平成29年5月24日 都立競技施設 第4回アクセシビリティ・ワークショップ

既存施設のアクセシビリティ改修について (武蔵野の森総合スポーツプラザ)

東京都オリンピック・パラリンピック準備局
大会施設部 施設整備第二課

メインアリーナ棟
1階平面図
西側

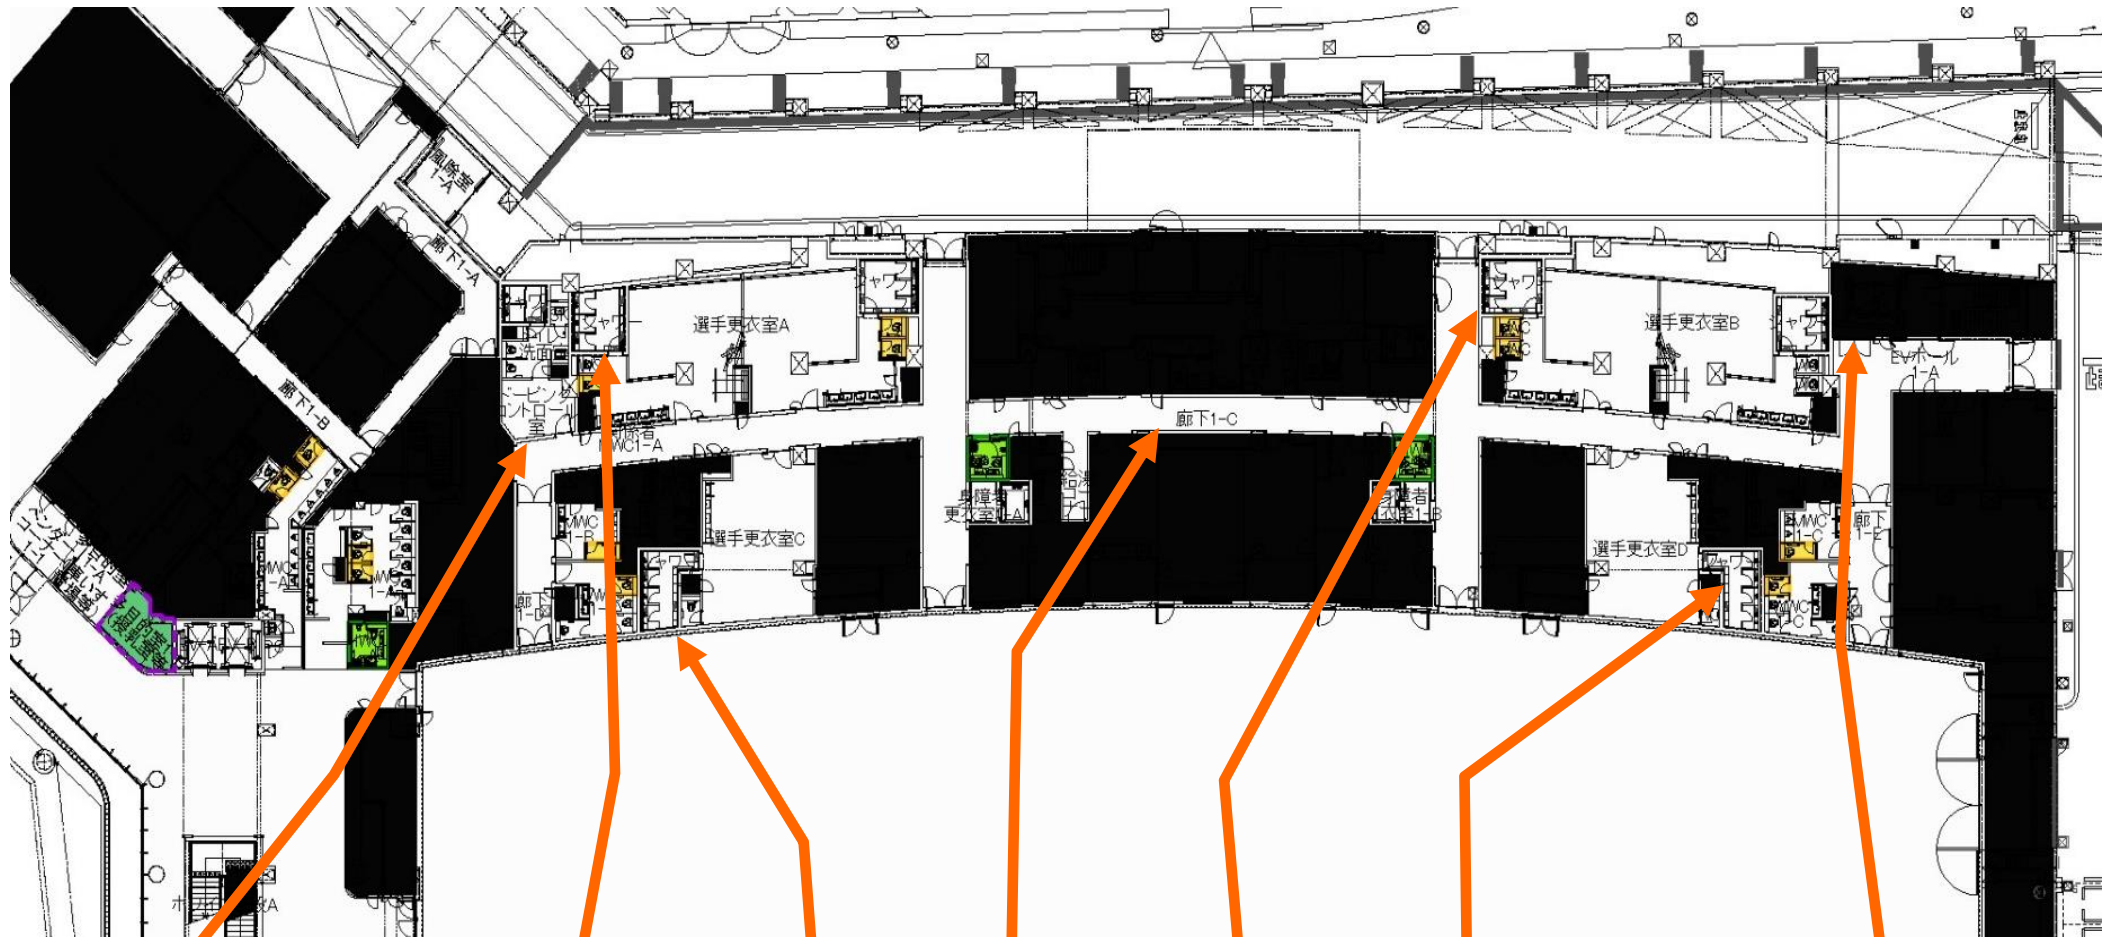
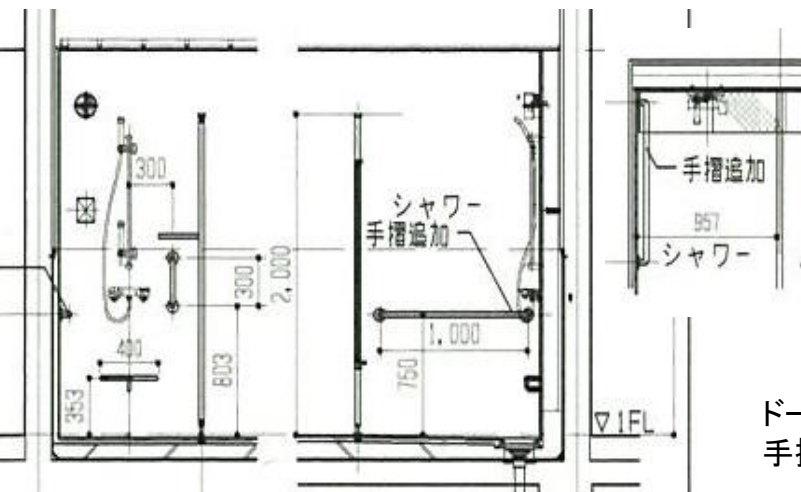
室名:ドーピングコントロール室
改修内容:
手すり新設
扉視認サイン新設

室名:選手更衣室A
シャワー室
改修内容:
手すり新設
扉視認サイン新設

室名:廊下1-C
改修内容:
扉視認サイン新設

室名:選手更衣室D
シャワー室
改修内容:
手すり新設
扉視認サイン新設

室名:EVホール
改修内容:
誘導表示新設

室名:選手更衣室C
シャワー室
改修内容:
手すり新設
扉視認サイン新設

室名:選手更衣室B
シャワー室
改修内容:
手すり新設
扉視認サイン新設

メインアリーナ棟
1階平面図
南側

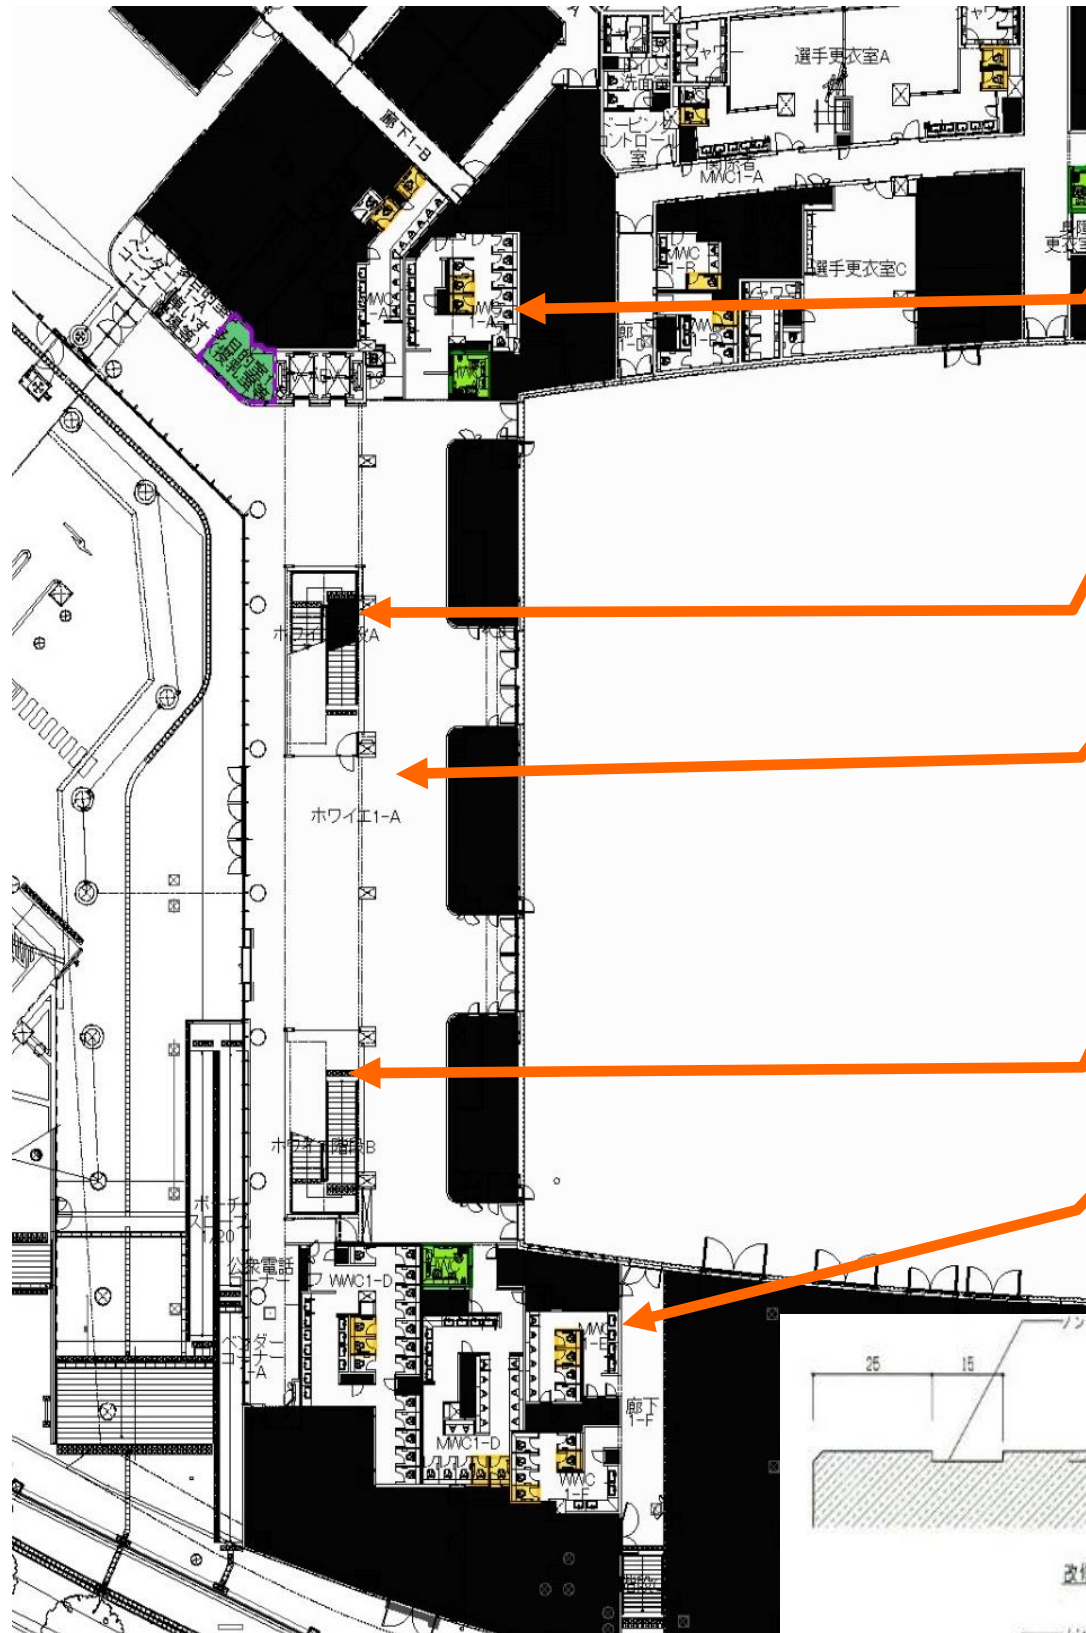
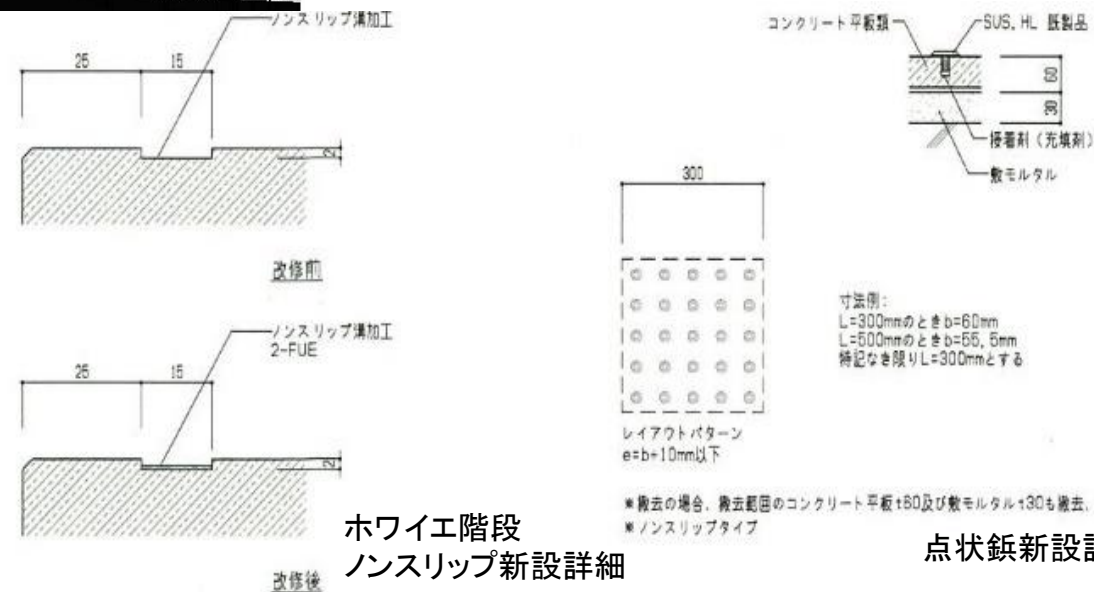
室名:女子トイレ1-A 男子トイレ1-A
改修内容:扉の開閉方向の改善
手すり新設
ベビーチェア追加
ハンドドライヤー設置

室名:ホワイエ階段A
改修内容:ノンスリップ仕上げ+視認性の向上、点状ブロック追加

室名:ホワイエ1-A
改修内容:シャッターポストの視認性向上改修、誘導サイン新設、扉視認サイン新設

室名:ホワイエ階段B
改修内容:ノンスリップ仕上げ+視認性の向上、点状ブロック追加

室名:女子トイレ1-D 男子トイレ1-D
改修内容:扉の開閉方向の改善
手すり新設
ハンドドライヤー設置

メインアリーナ棟
1階平面図
東側

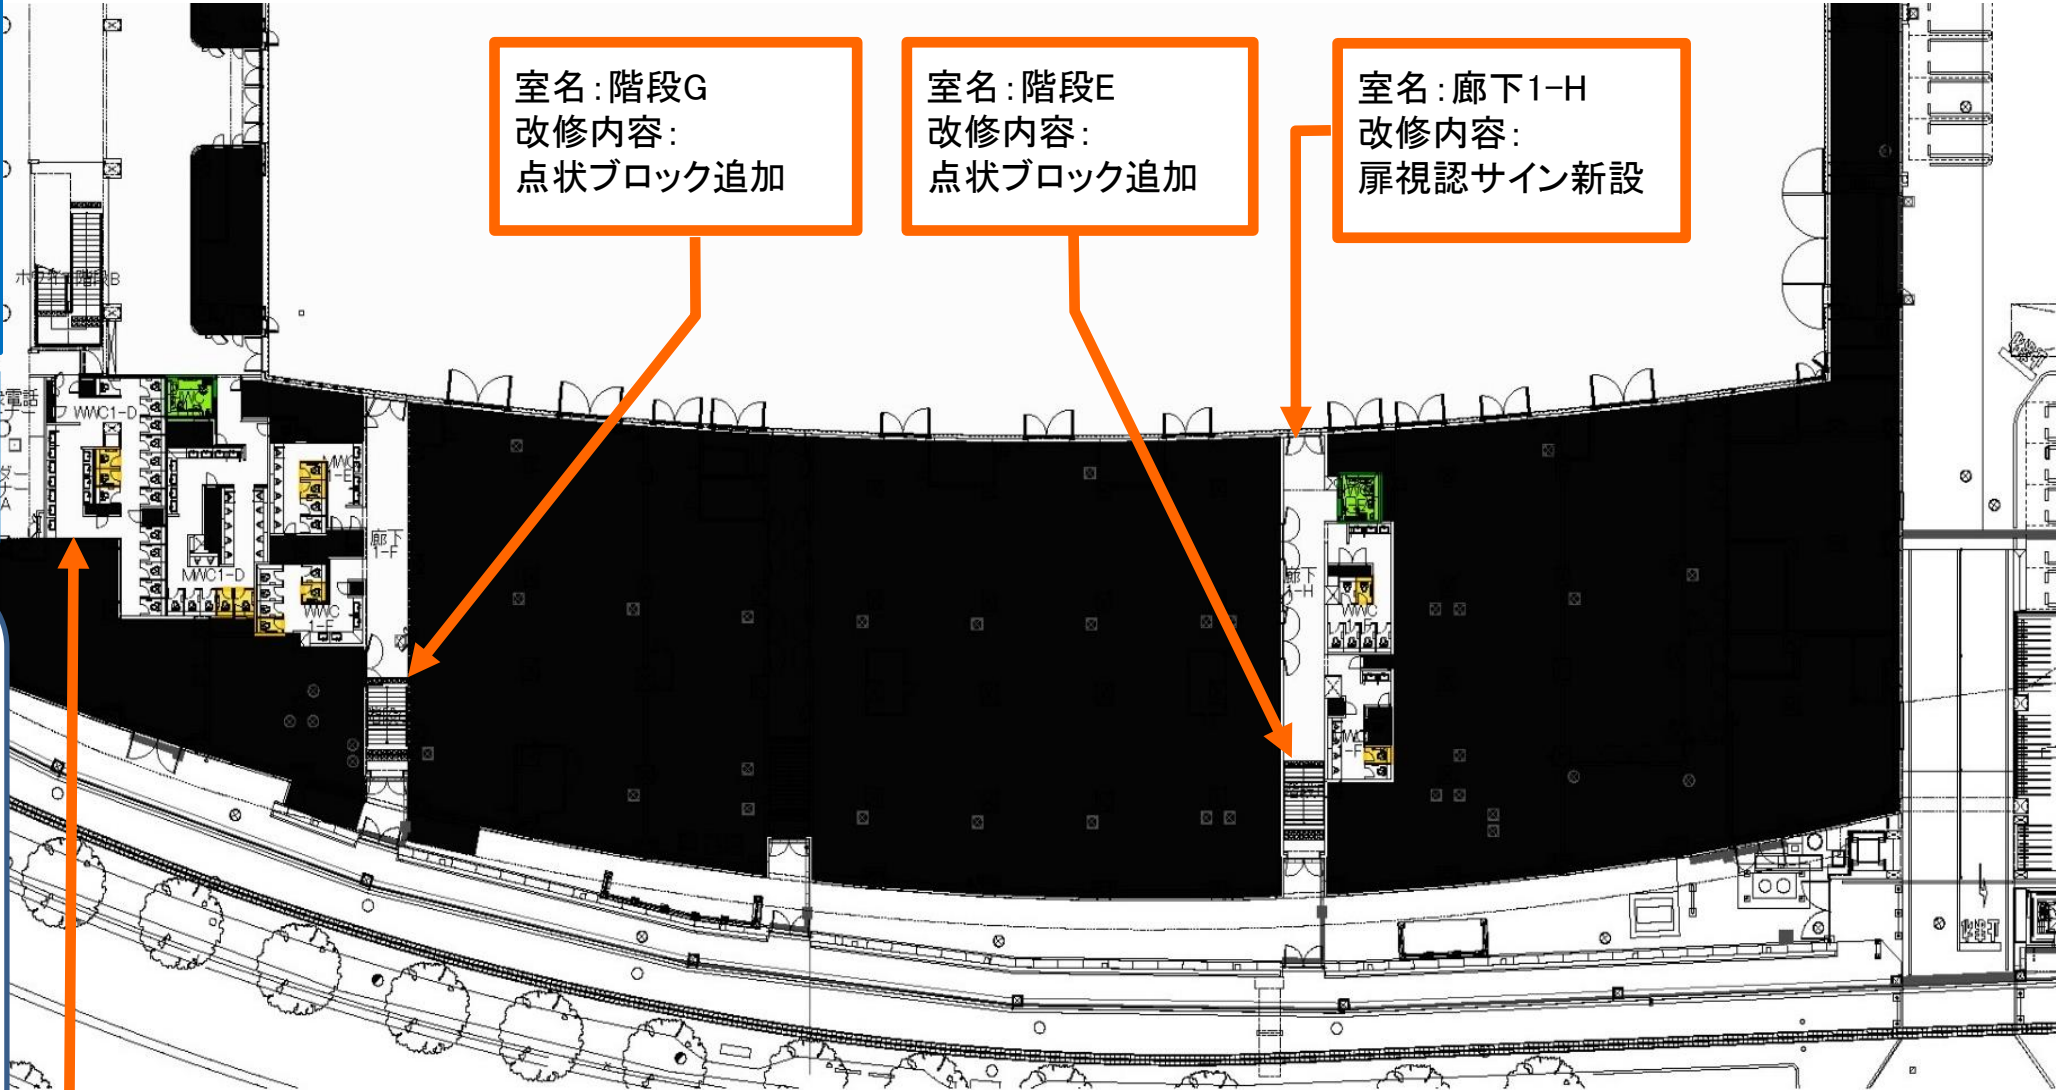
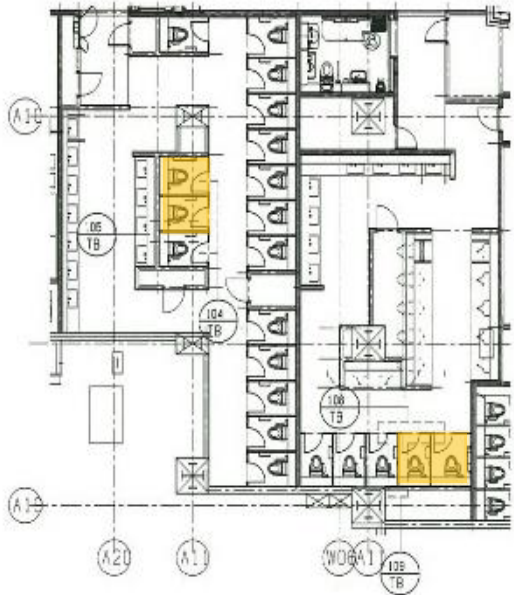
室名:階段G
改修内容:
点状ブロック追加

室名:階段E
改修内容:
点状ブロック追加

室名:廊下1-H
改修内容:
扉視認サイン新設

室名:
女子トイレ
男子トイレ
1-D
1-E
改修内容:
扉の開閉方向の改善
手すり新設

一般トイレ改修詳細(トイレ1-D)

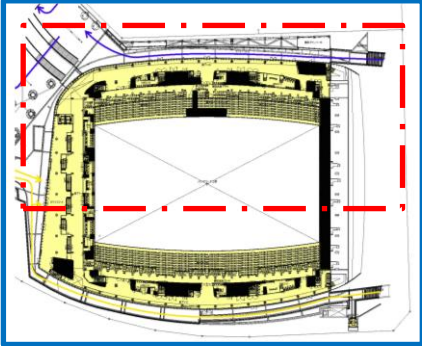
改修内容:扉の開閉方向の改善、手すり新設

メインアリーナ棟
3階平面図
西側

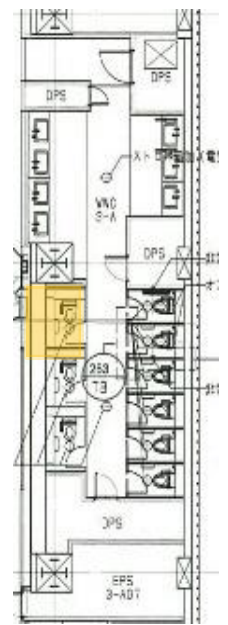
室名:
ホワイエ階段C
ホワイエ階段A
ホワイエ階段E
改修内容:
ノンスリップ視認性の向上
点状ブロック追加

室名:観客席
改修内容:
車いす使用者用スペース
及び同伴者用座席新設
表示サイン設置

室名:
男子トイレ3-B
改修内容:
手すり新設
ハンドライヤー
設置

室名:観客席
改修内容:区画席
新設

室名:観客席
改修内容:
車いす使用者用スペース
及び同伴者用座席新設
座席表示サイン視認性の
向上

室名:女子トイレ
3-A
改修内容:オストメ
イト設置、扉の開
閉方向の改善、手
すり新設、ハンド
ライヤー設置、
フラッシュライト、
非常ボタン新設

室名:
女子トイレ3-C
改修内容:手すり
新設
ハンドライヤー設
置

室名:観客席
改修内容:
手がかり設置
点状ブロック設置

改修前
重点トイレ改修詳細(トイレ3-A)

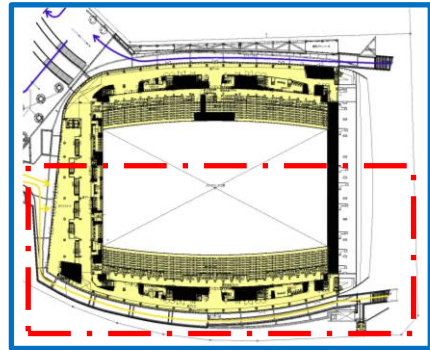
改修内容:
オストメイト設置、扉の開閉方向の改善、
手すり新設

メインアリーナ棟
3階平面図
東側

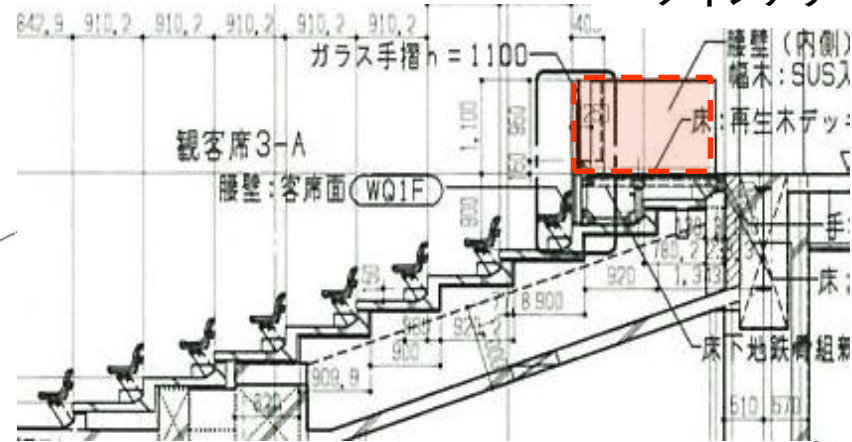
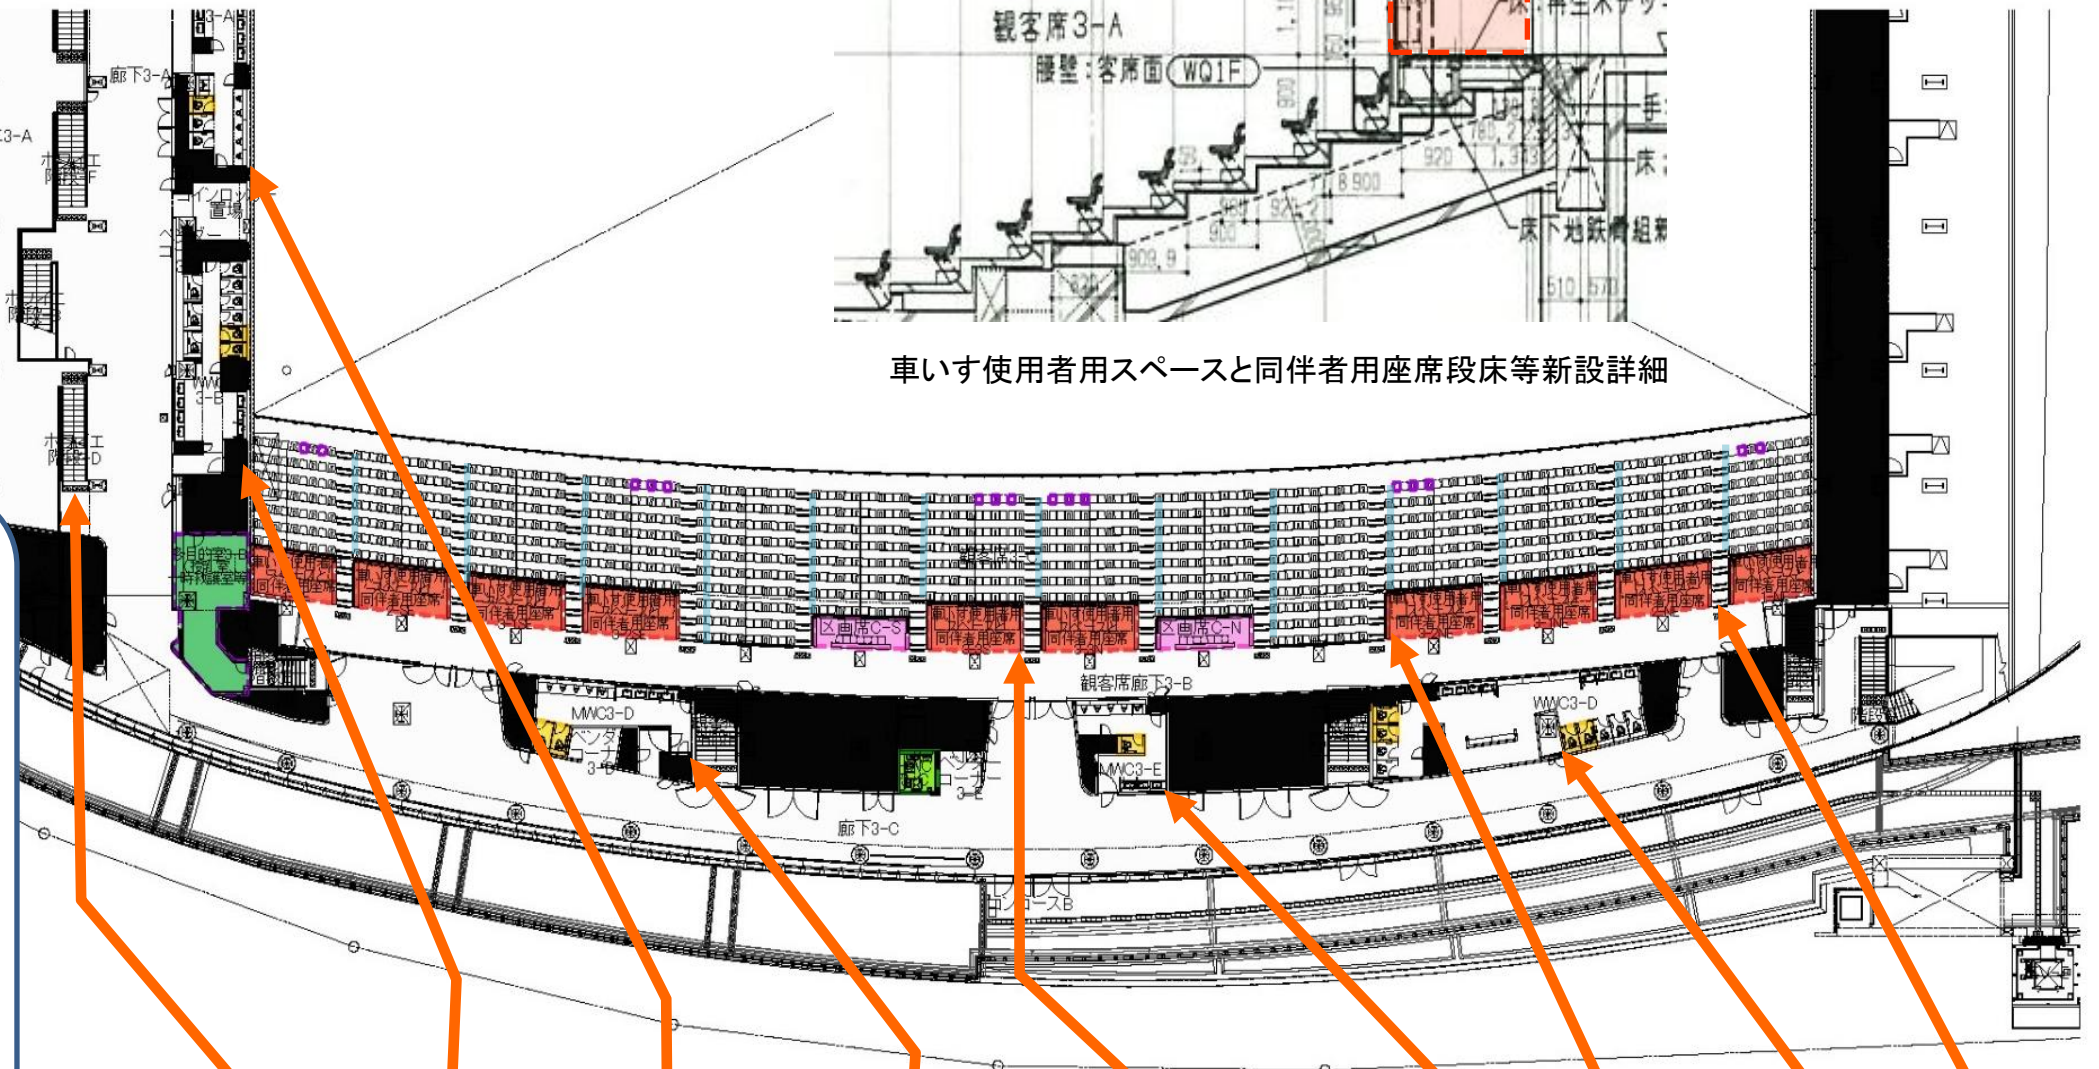
室名: ホワイエ階段F
ホワイエ階段B
ホワイエ階段D
改修内容:
ノンスリップ視認性の
向上
点状ブロック追加

室名: 男子トイレ3-A
改修内容: オストメイト
設置、手すり新設、
ハンドドライヤー設置
フラッシュライト、非常
ボタン新設

室名: 観客席
改修内容:
車いす使用者用スペース
及び同伴者用座席新設
座席表示サイン視認性
の向上

室名: 観客席
改修内容:
区画席新設

室名: 観客席
改修内容:
手がかり設置
点状ブロック設置

室名: 女子トイレ3-B
改修内容:
手すり新設
ハンドドライヤー設置

室名: 男子トイレ3-D
改修内容:
手すり新設
ハンドドライヤー設置

室名: 男子トイレ3-E
改修内容:
手すり新設
ハンドドライヤー設置

室名: 女子トイレ3-D
改修内容:
手すり新設
ハンドドライヤー設置
